嘉 磐 惠 文

樓 F 戶

F戶 建築平面圖(套上層樑)

客戶工程變更單

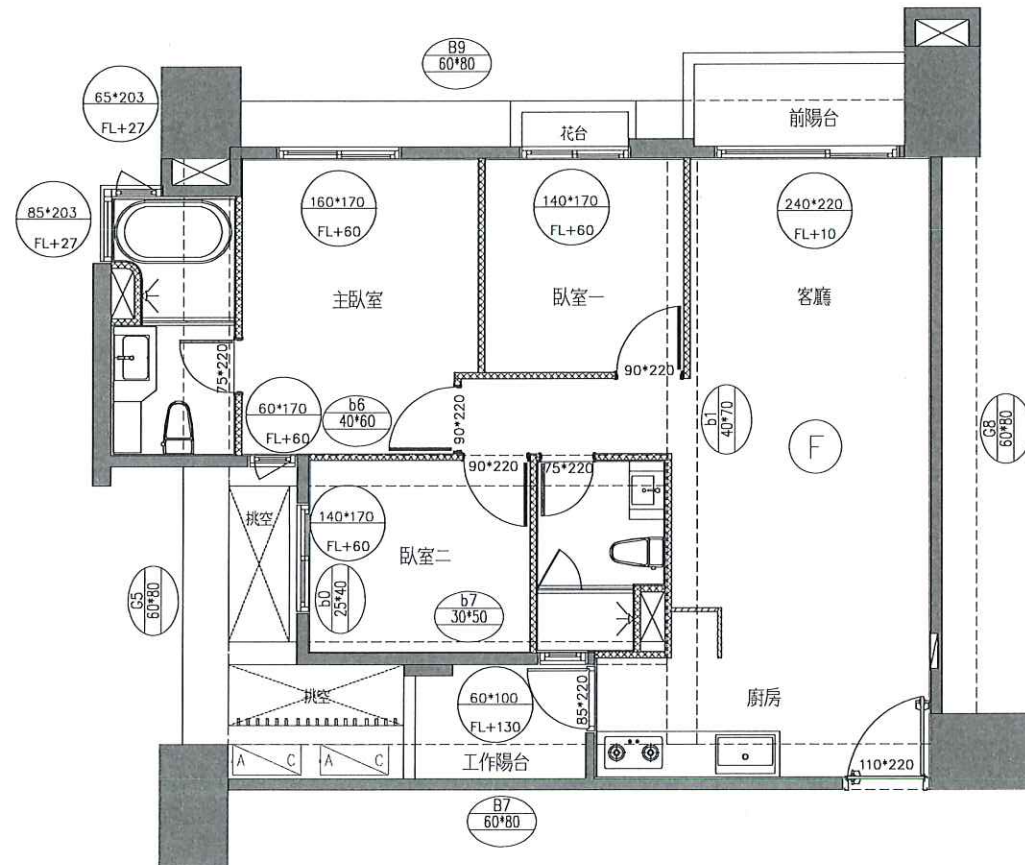
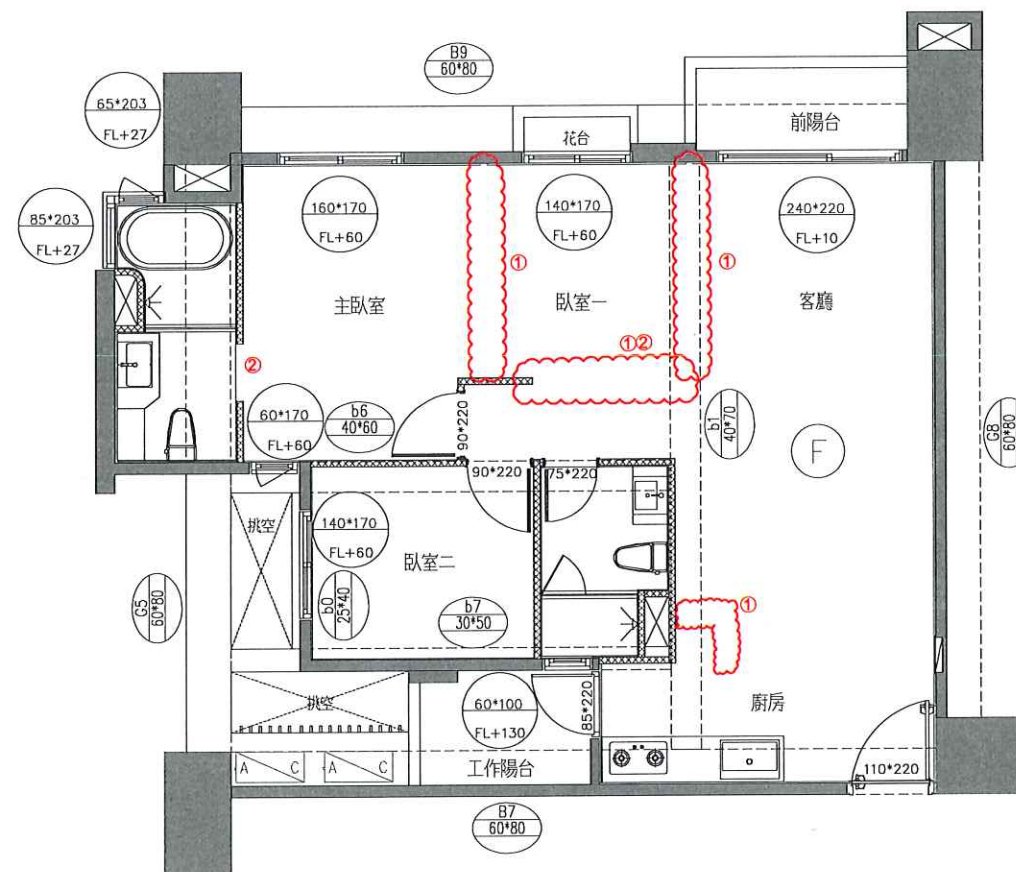
- 1.輕隔間、油漆追減
- 2.臥室一門框扇追減
- 3.主浴室門扇追減保留門框門檻
- 4.電器櫃追減(設備點交)
- 5.全室升級防塵紗窗
- 6.玄關廚房地坪變更木地板
- 7.SVAGO洗碗機變更BOSCH洗碗機
- 8.櫻花排油煙機變更林內排油煙機
- 9.廚房水槽選色(灰)+下崁
- 10.主浴地壁磚變成客浴地壁磚
- 11.全室橫式面板(插座&開關)

F戶 地坪材質範圍示意平面圖

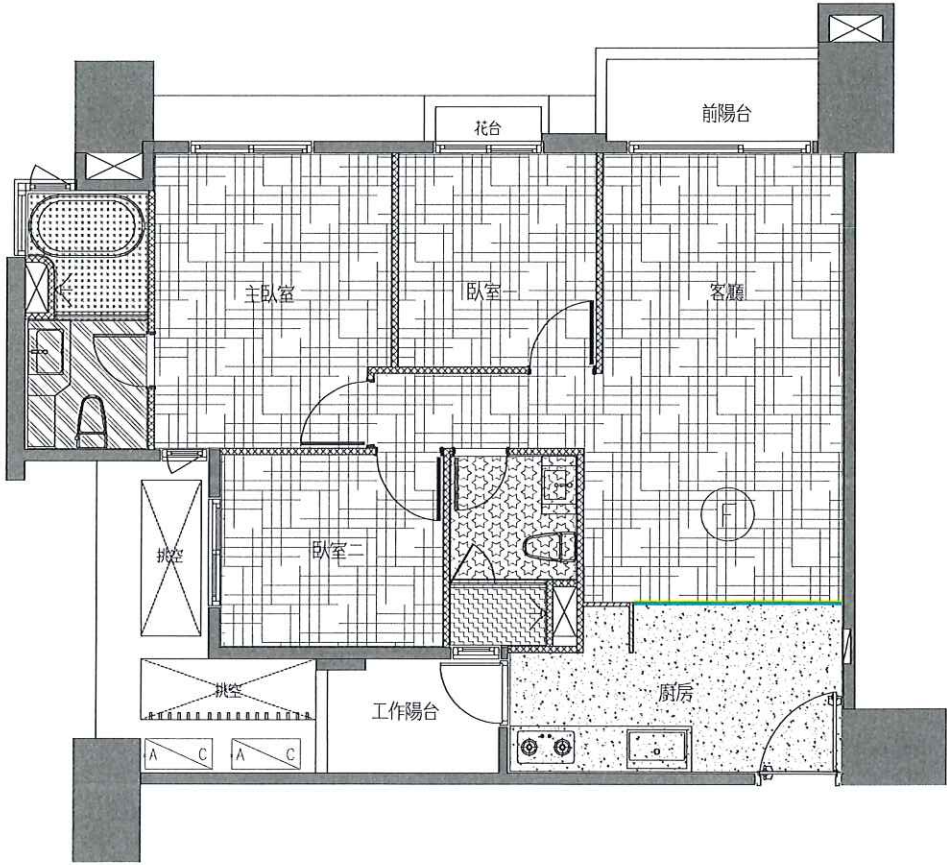
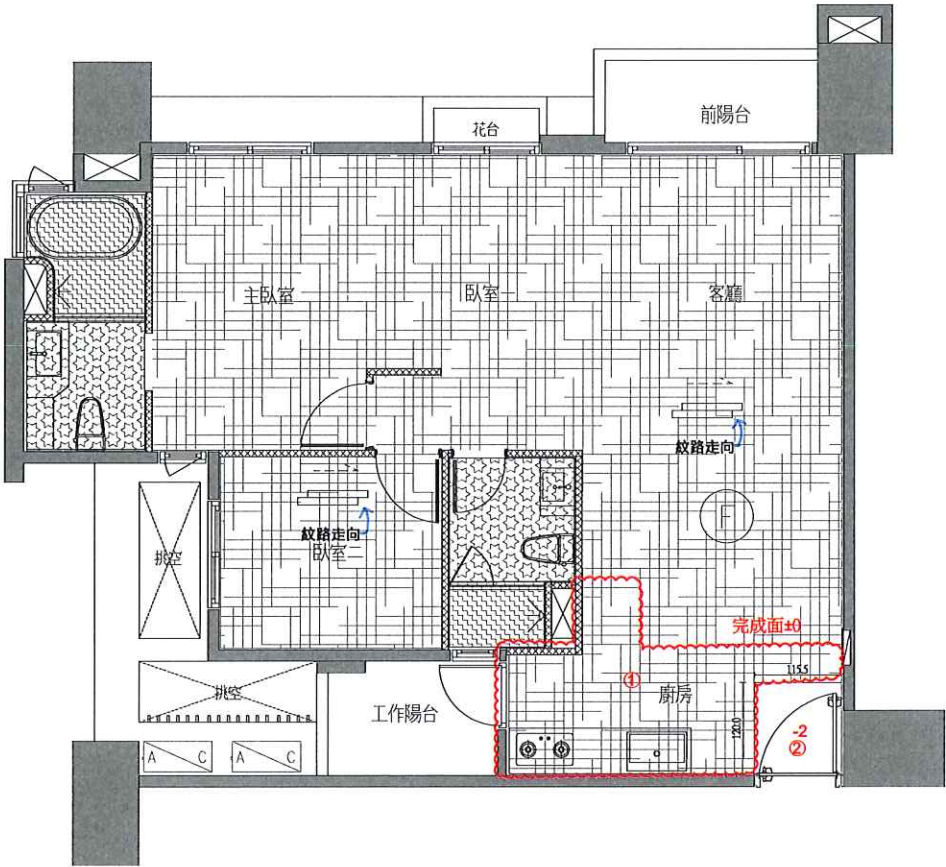
- 1.玄關廚房地磚變更為木地板
 - a.追減地磚降躁
- 2.玄關地磚追減(降躁保留)
(高程完成面-2)
- 3.主浴地壁磚變更為客浴地壁磚

※木地板選色(淺)，鋪設方向如圖面說明

F戶 天花板範圍示意平面圖(套上層樑)

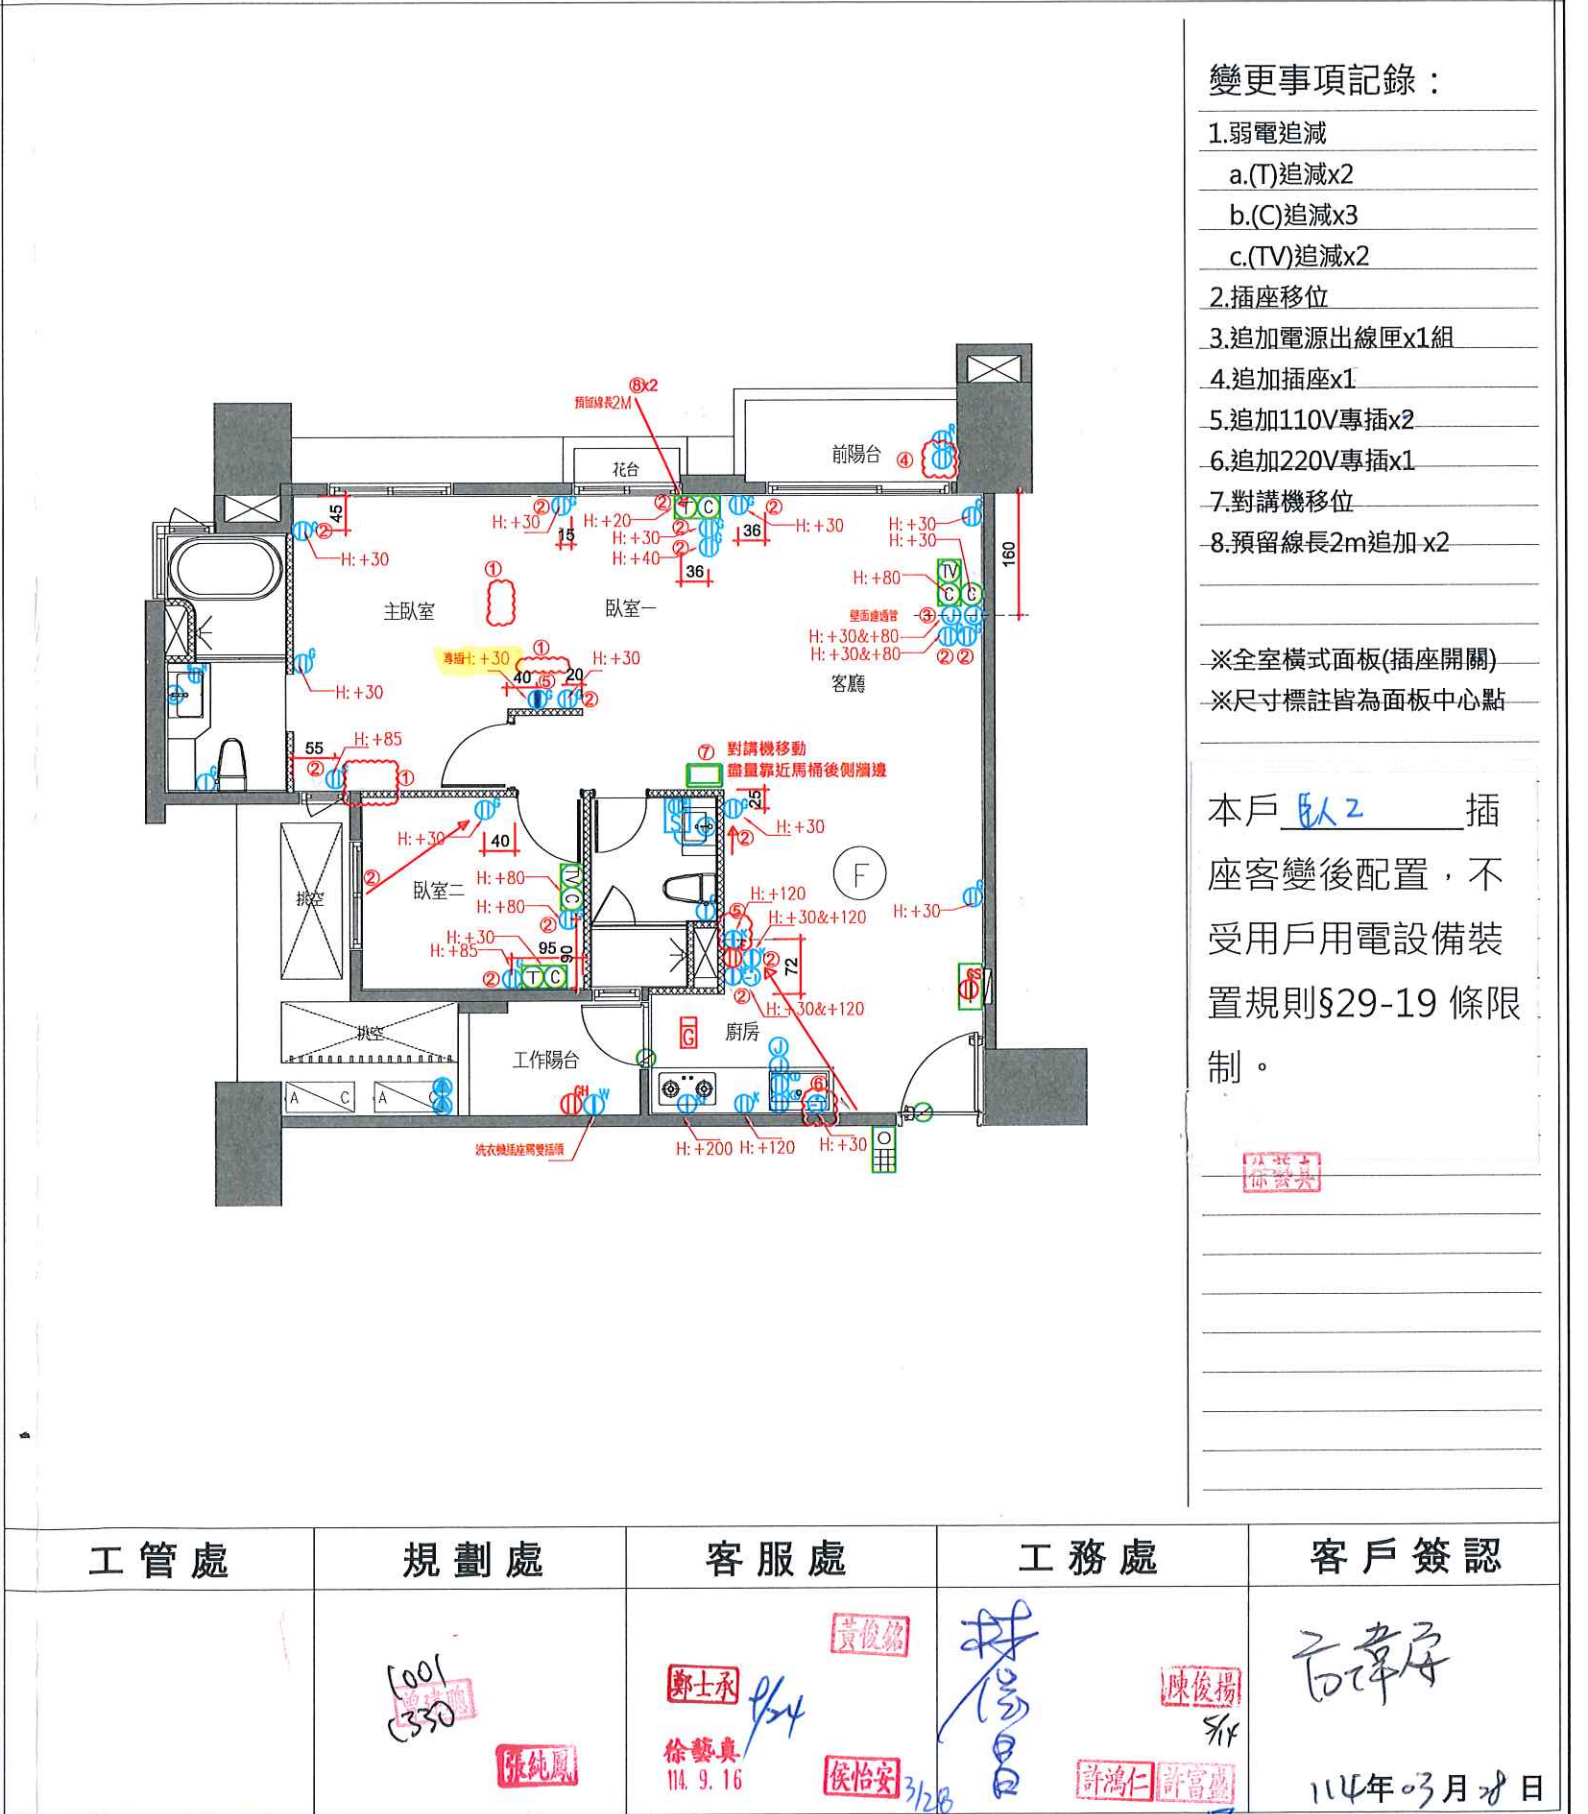
1.廚房天花板、立板追減

2.廚房側牆磁磚變更為烤漆玻璃

※此區因樓上層管線外露，結構頂板不補油漆

F戶 冷氣套管及排水位置示意圖(套上層樑)

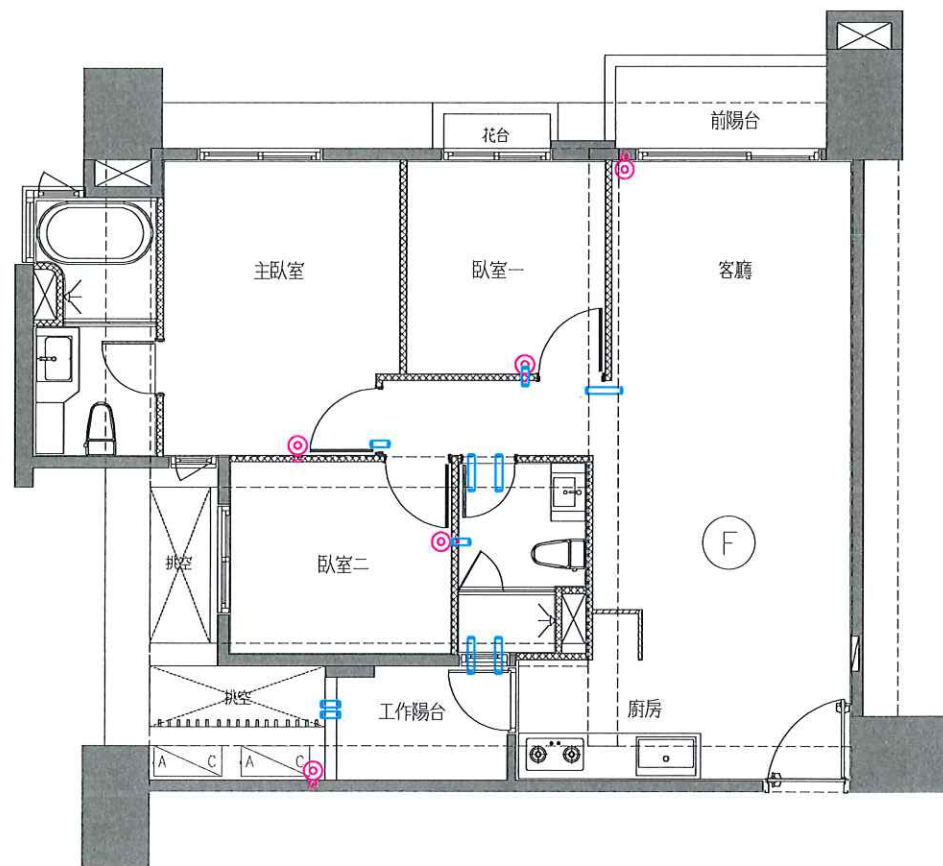
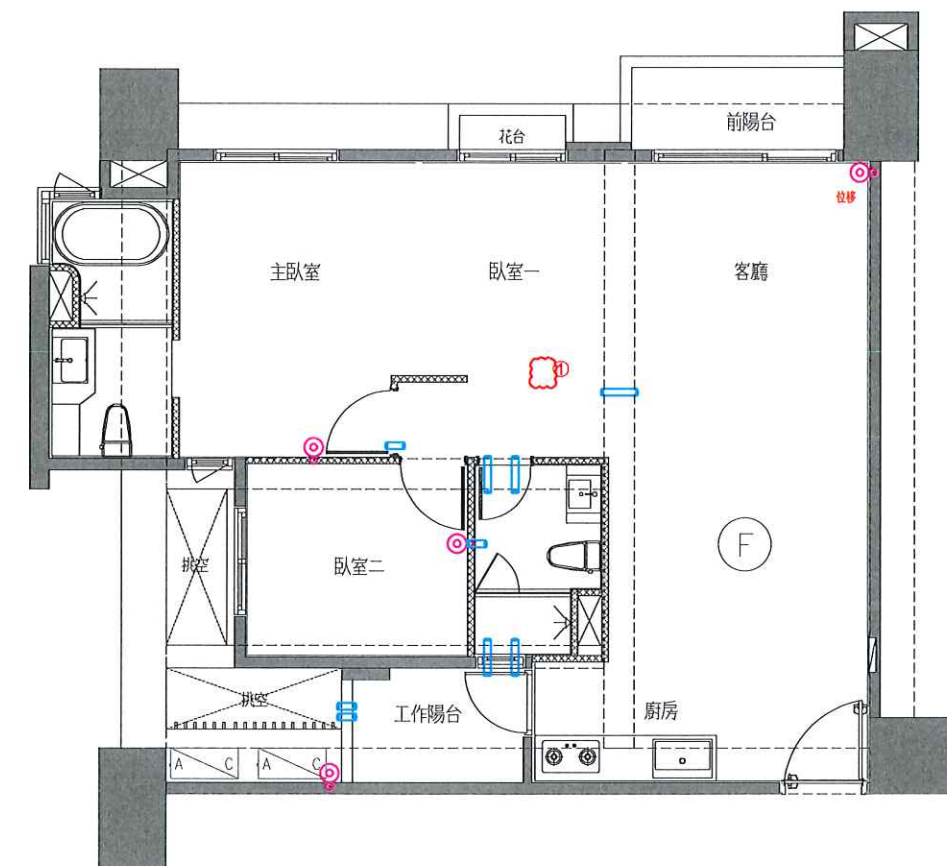
| 1.冷氣排水追減x1 |
| 2.空調套管追減x1 |
